(1)改善箇所説明図  
(減速機ベアリング損傷)

減速機断面図

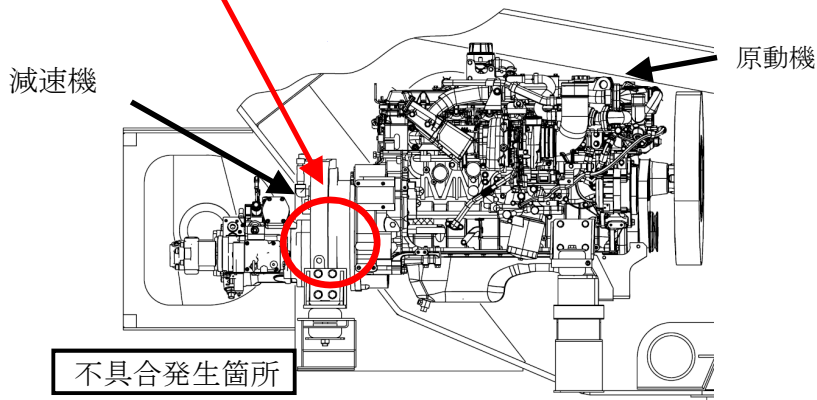
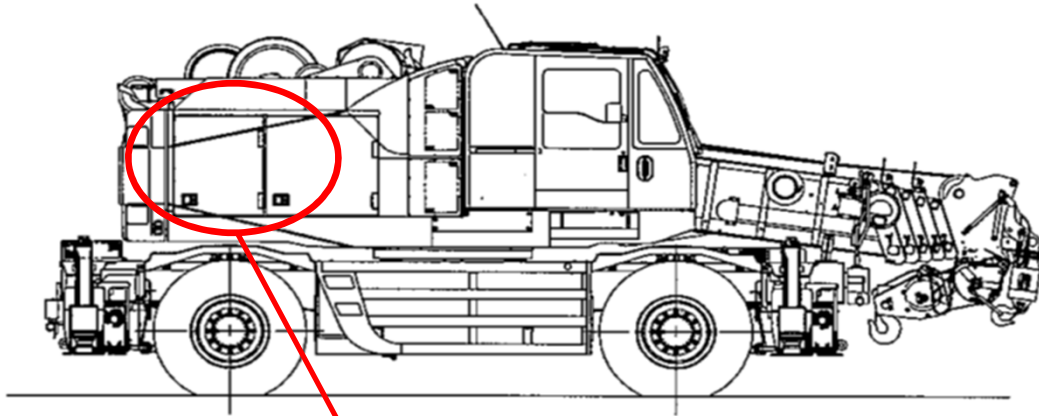
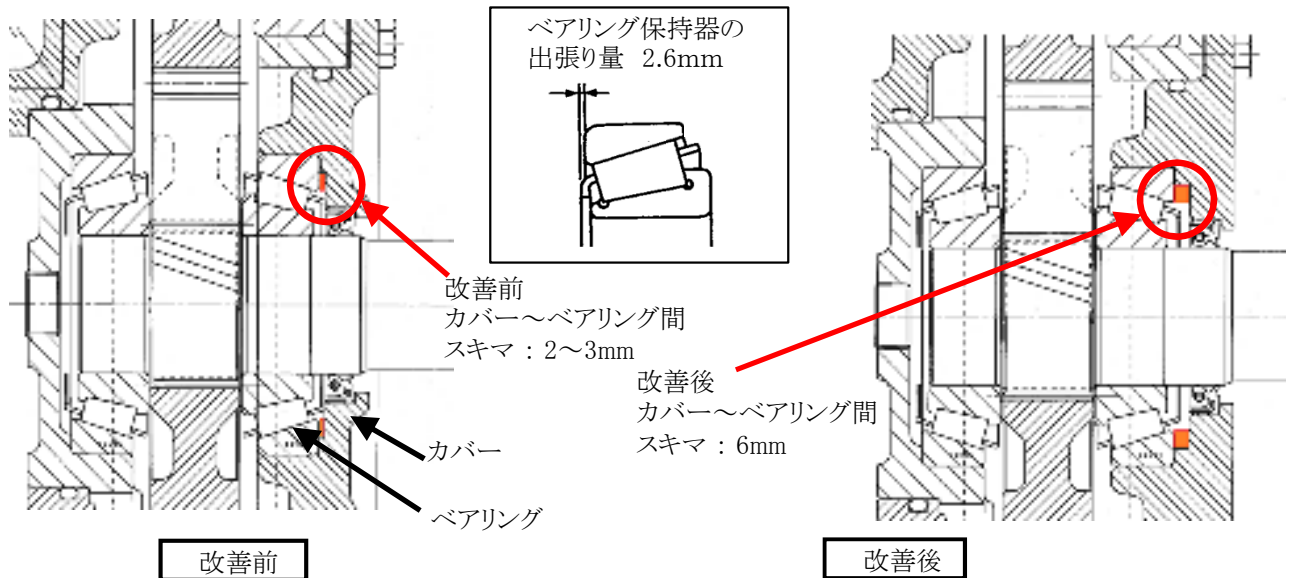
動力伝達装置の減速機において、減速機入力軸のベアリングと取付カバーの隙間が不適切なため、ベアリングとカバーが干渉するものがある。そのため、ベアリングが損傷し、そのまま使用を続けると、最悪の場合、減速機入力軸が固着し原動機が停止するおそれがある。

全車両、減速機一式を対策品に交換する。

識別：減速機カバーに白色ペイントを塗布する。
